Ministero dell'Ambiente e della Tutela del Territorio  
del Mare – Direzione Generale Valutazioni Ambientali

E.prot DVA-2013-0004600 del 21/02/2013

**OGGETTO : Valutazione di Impatto Ambientale ai sensi dell'art.26 del D.lgs 152/06 e s.m.i.  
relativa al nuovo Master Plan dell'Aeroporto di Milano Malpensa.  
Osservazioni alle Integrazioni Volontarie di SEA (chiarimenti di Novembre 2012)**

Negli ultimi “Chiarimenti”, SEA si è dimenticata di evidenziare la presenza di ben **26 scuole e 4 case di riposo**, tutti presenti prima del 2001 (vedi Fig. 6.1 corretta):

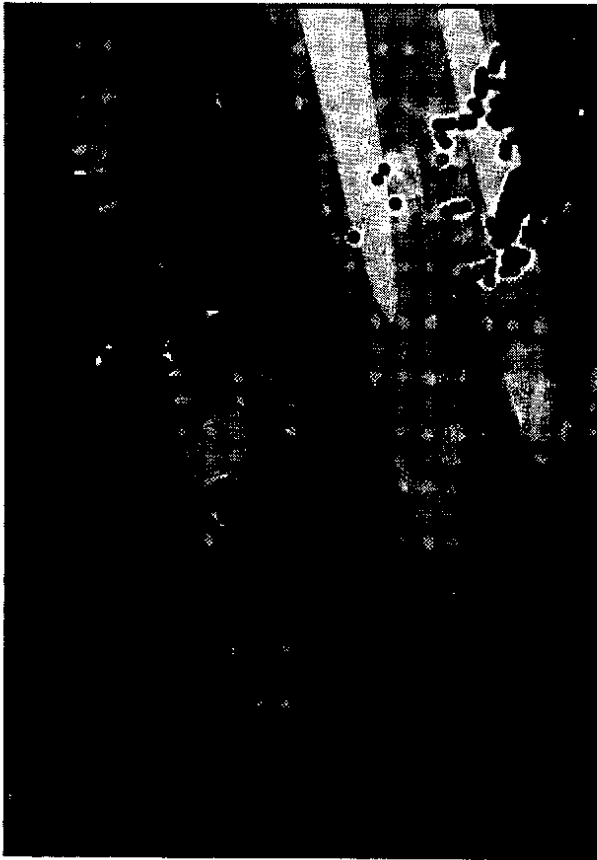
Nell’Allegato 1 della Documentazione di Novembre 2012, denominato “Chiarimenti relativi all’inquinamento acustico”, Fig. 6.1 non sono stati considerati i tutti i recettori sensibili.

Anche in questo caso, come già fatto in precedenza per il rumore, ci si è volutamente dimenticati di evidenziare i numerosissimi ricettori sensibili a Sud dell’aeroporto.

Diciamo volutamente perché nonostante SEA sostenga di aver utilizzato tutti i sistemi informativi disponibili, in Fig.6.1 è stata identificata solo una scuola a Cerano (NO).

Di seguito i recettori sensibili omessi solo nella zona a sud dell’aeroporto.

La tabella numerica per quanto riguarda la parte a sud dell'aeroporto è quindi palesamente sbagliata, per il tipo di errori rilevati è possibile pensare che anche nella parte nord siano stati omessi parecchi recettori sensibili.
